Вопросы к Беловой — Табельная (этап 3), комплекты КР и АР

Модели: **1439-2025-3_Круглое поле_3_КР_КЖ_Ч1_Здание табельной на ст.Круглое поле.ifc**; модель АР Табельной; **1439-2025-3_Круглое поле_3_АР_ПОМ_Ч11_Здание табельной на ст.Круглое поле.ifc**. Исходные данные: ПД КР Табельной (разрез 3-3 приямка), типовой проект 3.006-КР-1-2.6, Паспорт технический «Здания инвентарные стандартного исполнения» (апрель 2026), EIR ОЭЗ «Алабуга» (таблицы А1, А2, цвета).

Чертёж КР: разрез 3-3 приямка ПР-1
ПД КР Табельной (лист с разрезом 3-3)

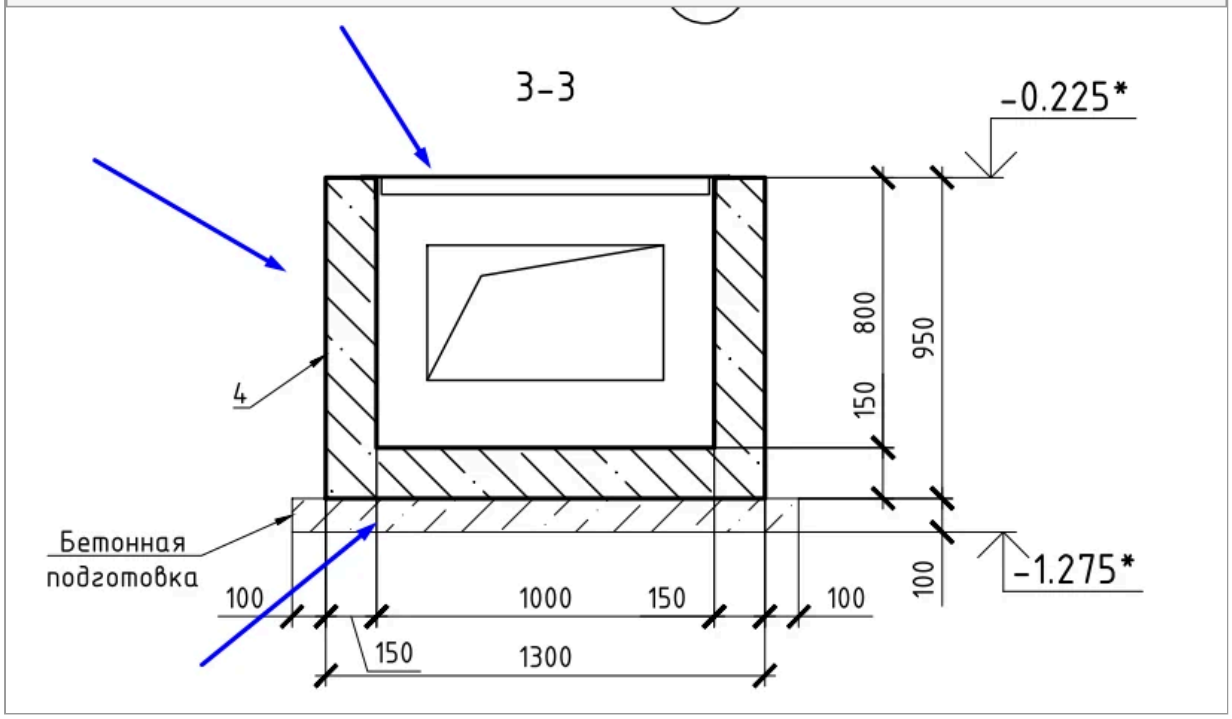
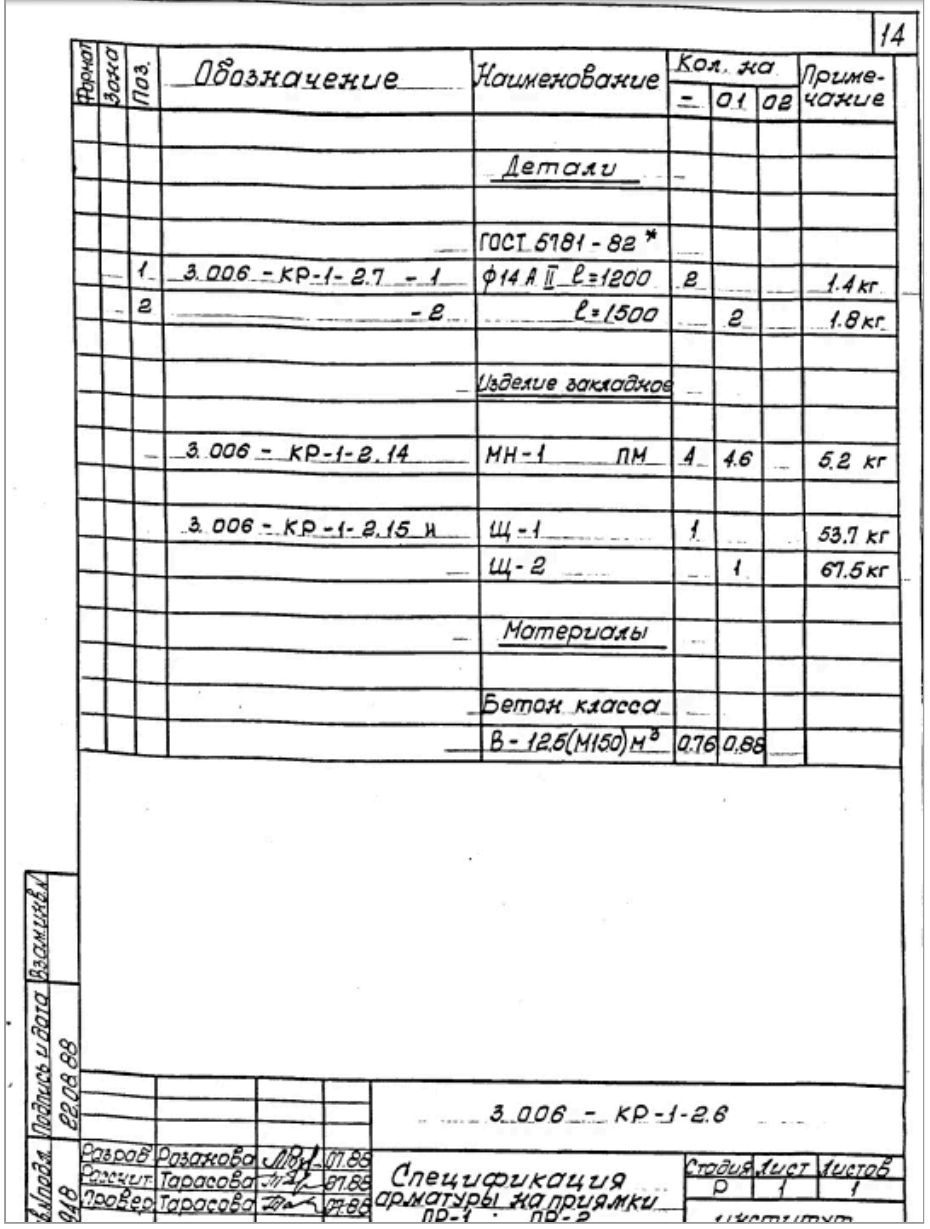
1. **Приямок.** Приямок в модели разбит на отдельные стены, а по ВОР это один элемент. Из-за этого атрибуты и объёмы не сходятся с ВОР. Требуется смоделировать приямок одним элементом. Объём взять по ВОР или по типовому проекту (страница приложена). Атрибуты назначить по таблице А1.

Разрез 3-3 приямка: стены, крышка (щит), бетонная подготовка.

Модель КР: элемент «Заземляющее устройство (полоса/уголок/круг) Б-1 4» — IfcBeam, уголок 63×5.

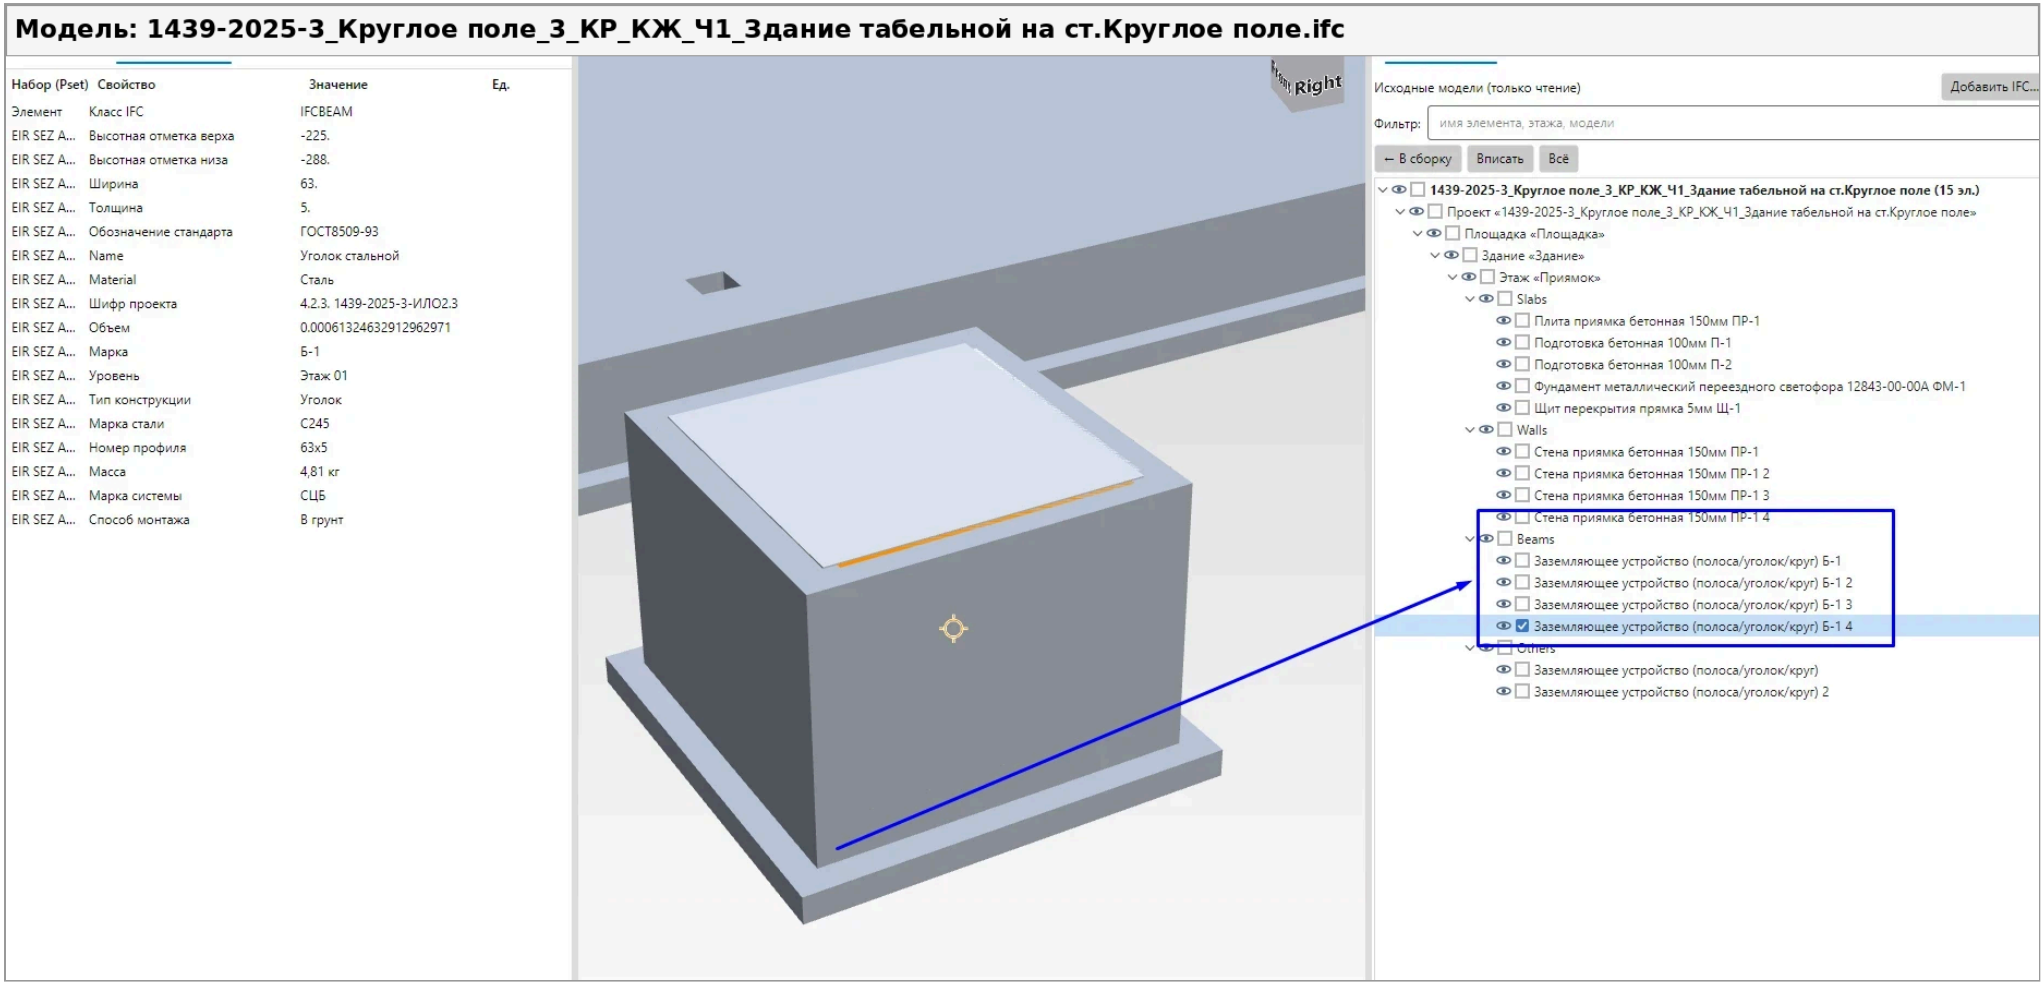
2. **Элементы, обозначенные в модели как заземляющие устройства, по документации являются закладными деталями из уголка.** Требуется: переименовать элементы в структуре модели и в атрибутах; заполнить атрибуты по таблице А2 (прокат); взять значения атрибутов из ВОР, чертежа или типового проекта. Перед передачей модели требуется сверять элементы с исходной документацией.

> **Дополнительно по скриншоту (проверить в модели):** в атрибутах остались «Марка системы: СЦБ» и «Способ монтажа: В грунт» — для закладной не подходят. «Масса 4,81 кг» — это погонная масса уголка 63×5 по ГОСТ 8509-93 (кг/м); если длина уголка не 1 м, масса элемента указана неверно. Имя в дереве («Заземляющее устройство») не совпадает с атрибутом Name («Уголок стальной»).

Модель КР: плита «Фундамент металлический переездного светофора 12843-00-00А ФМ-1» — панель свойств пустая.

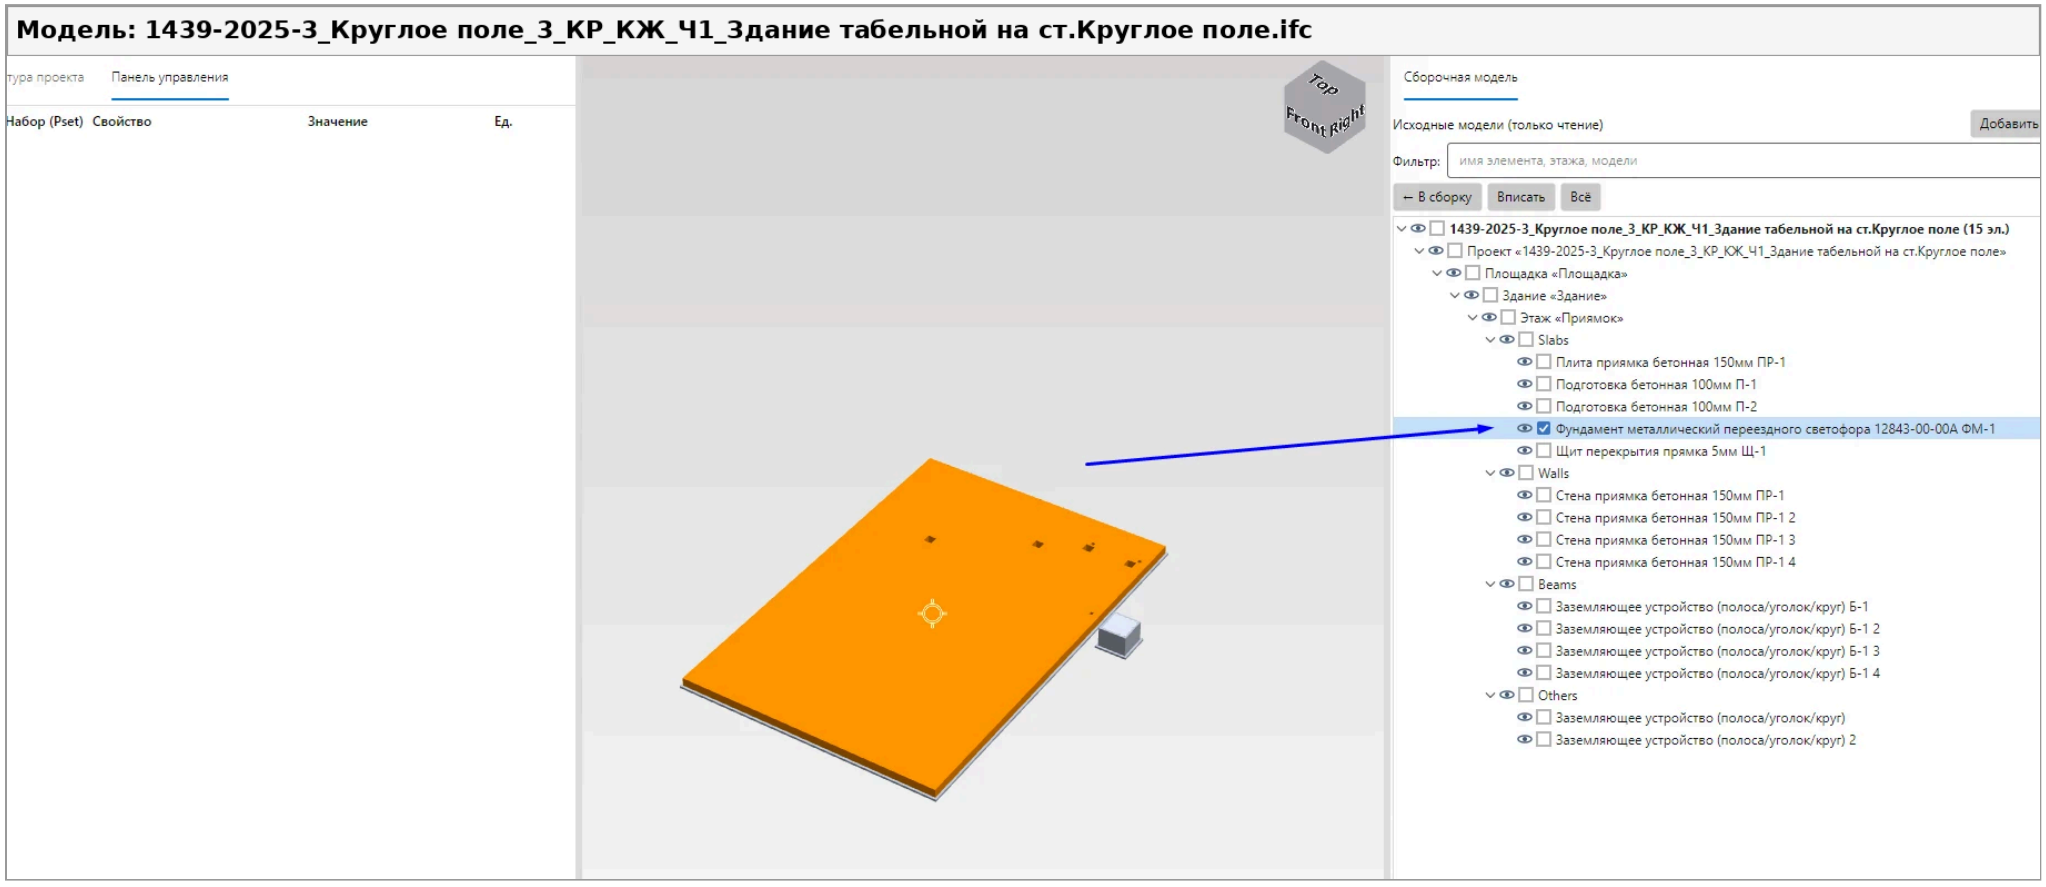
3. **Бетонная подготовка.** В бетонной подготовке не должно быть арматуры, её требуется удалить. Атрибуты элемента требуется заполнить. Марки у бетонной подготовки нет, этот атрибут оставить пустым.

4. **Фундамент табельной никак не является фундаментом переездного светофора.** Объёмы вписать согласно ВОР или спецификации. Объёмный расход арматуры добавить в фундамент. Марки давать согласно типовому или проектной документации.

> **Дополнительно по скриншоту (проверить в модели):** у плиты ФМ-1 не заполнен ни один атрибут (панель свойств пустая).

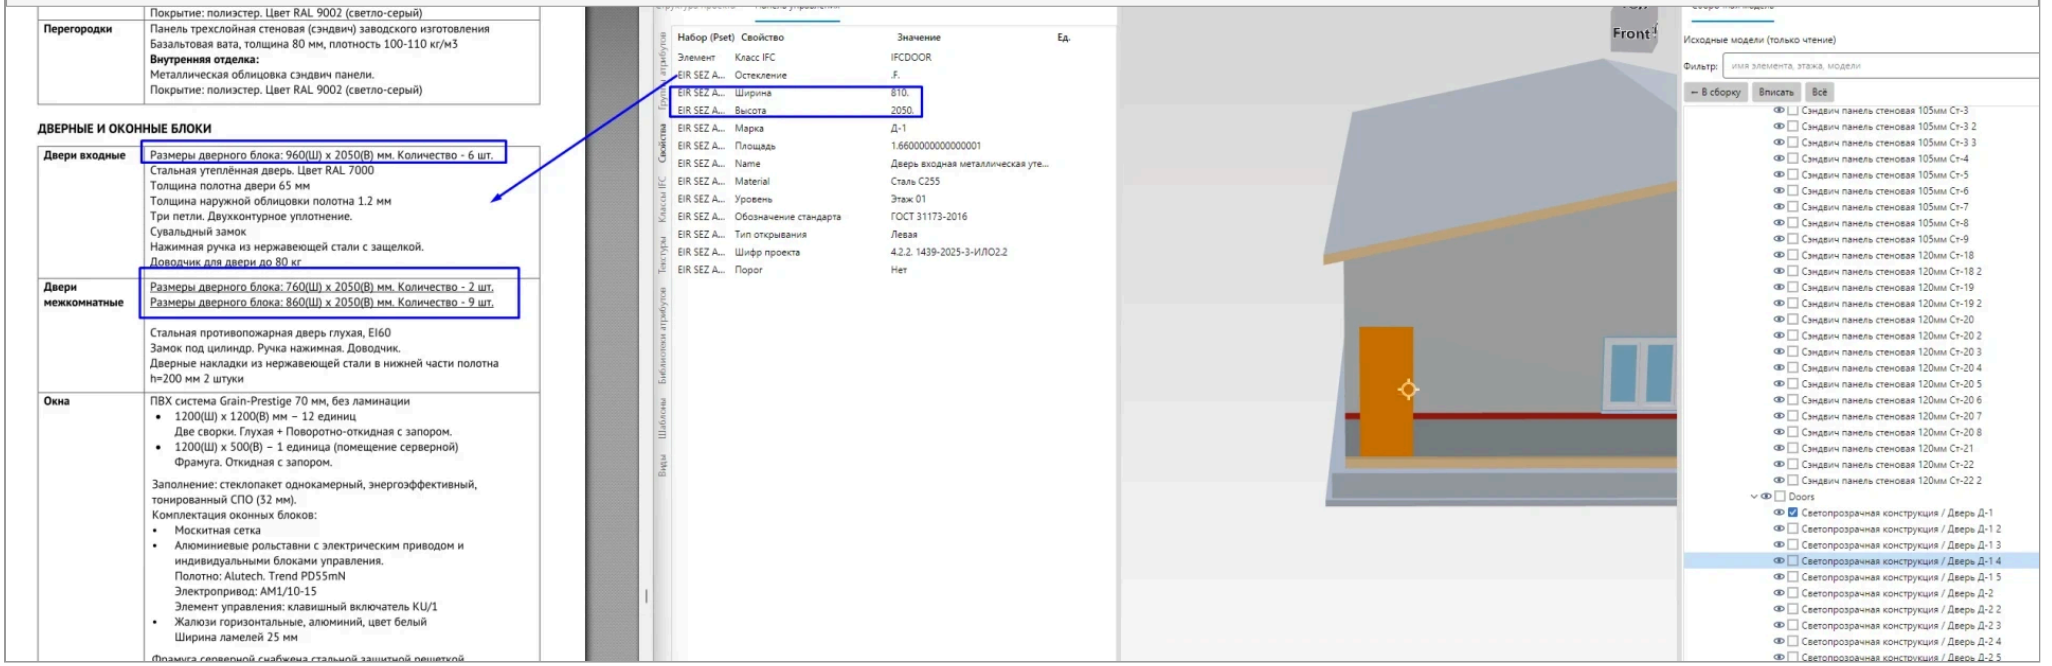
5. **Двери входные должны соответствовать по размерам ПД.** Привести в соответствие с ПД. Двери межкомнатные должны называться межкомнатными — в модели они представлены как входные металлические. Марки должны соответствовать тому, если они есть (у межкомнатных EI60).

ПД: входные 960×2050 (6 шт.), межкомнатные 760×2050 (2 шт.) и 860×2050 (9 шт.), EI60. Модель: Д-1 шириной 810.

Дополнительно по скриншоту (проверить в модели): в дереве все двери названы «Светопрозрачная конструкция / Дверь Д-...», хотя по ПД это глухие стальные двери.

Дерево модели: окна названы «Светопрозрачная конструкция / Дверь ОК-1 …».

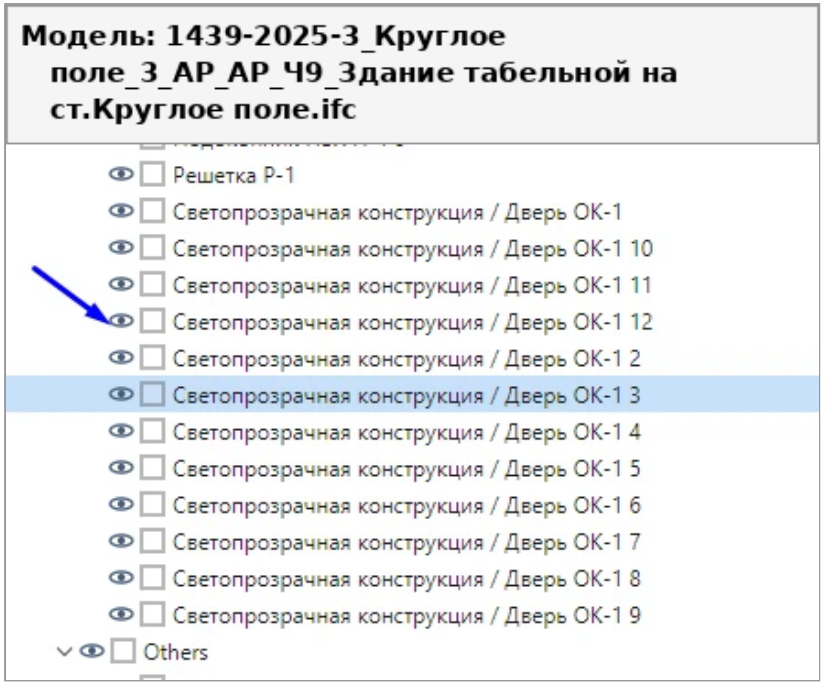
6. **Откорректировать название окон в структуре модели.** Почему окна определены как двери? Имя элемента в структуре должно соответствовать значению атрибута Name. Атрибуты окон должны соответствовать ПД (см. скрин).

Окно ОК-1: класс IfcWindow, Name «Окно ПВХ двустворчатое».

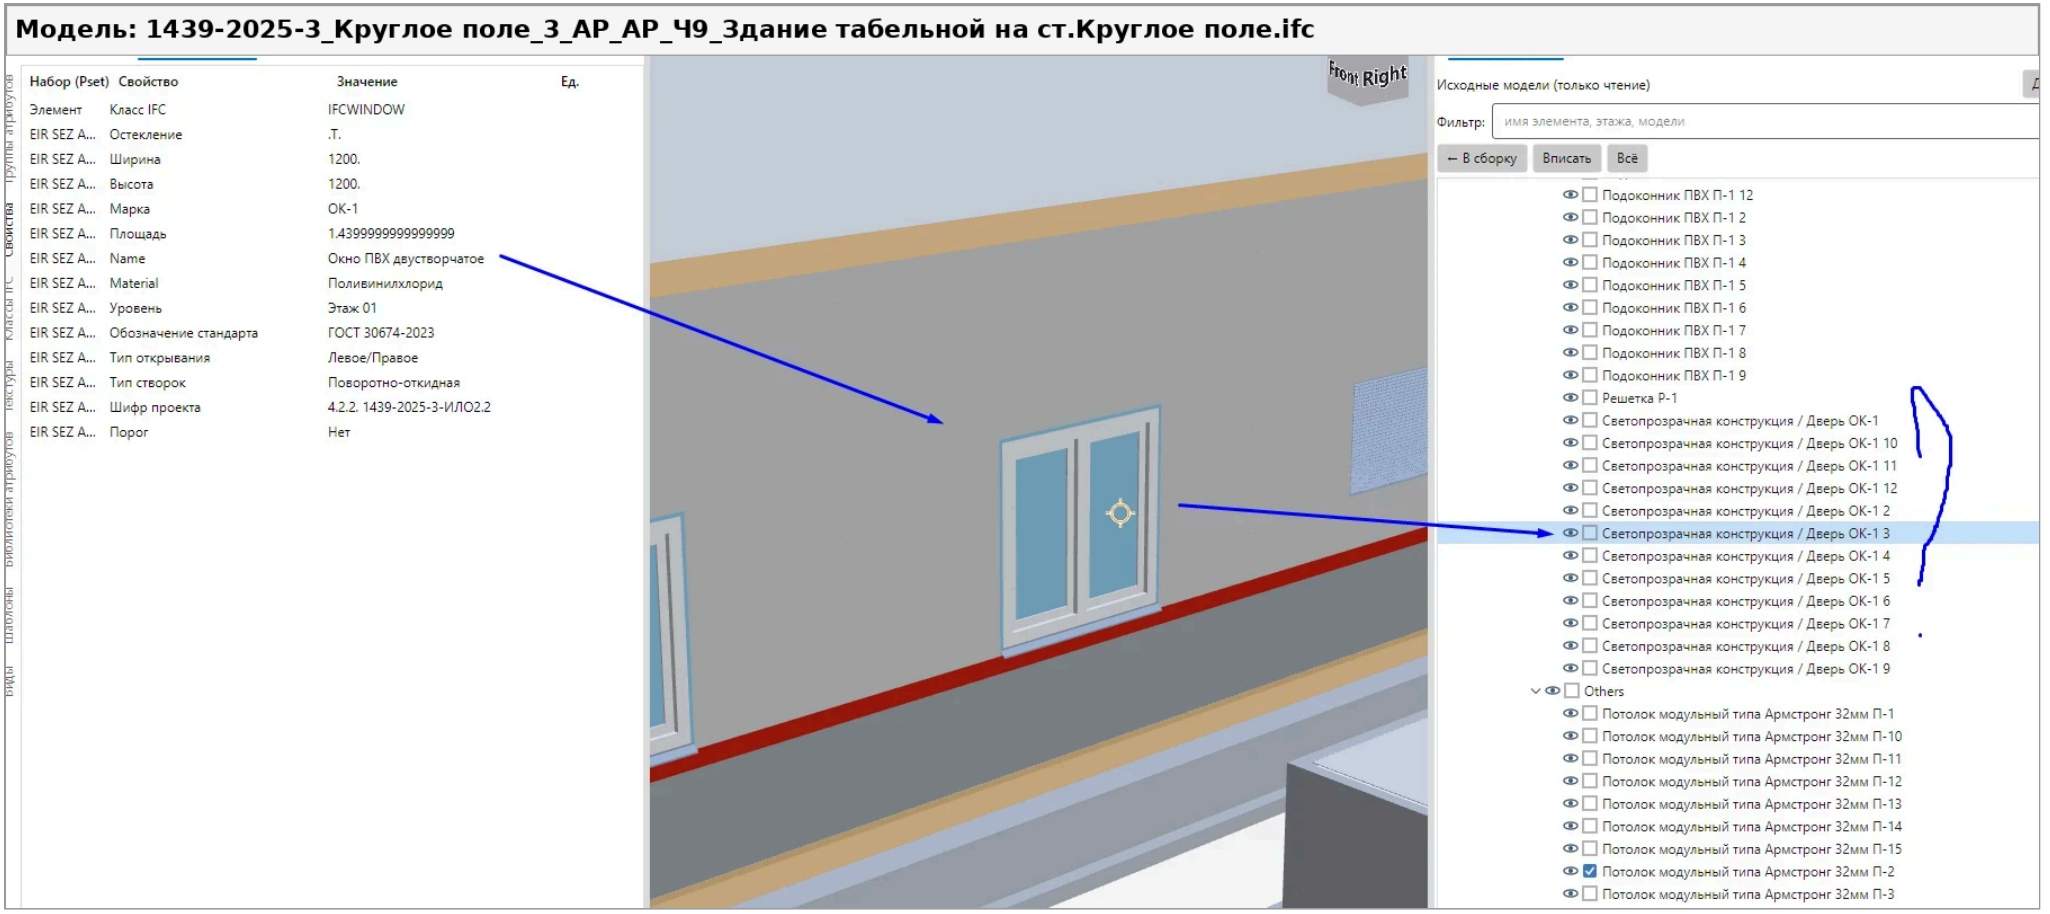
> **Дополнительно по скриншоту (проверить в модели):** «Тип створок: Поворотно-откидная» — по ПД одна створка глухая; не указаны стеклопакет СПО 32 мм, рольставни, москитная сетка, жалюзи; фрамуга 1200×500 серверной в показанном дереве не найдена.
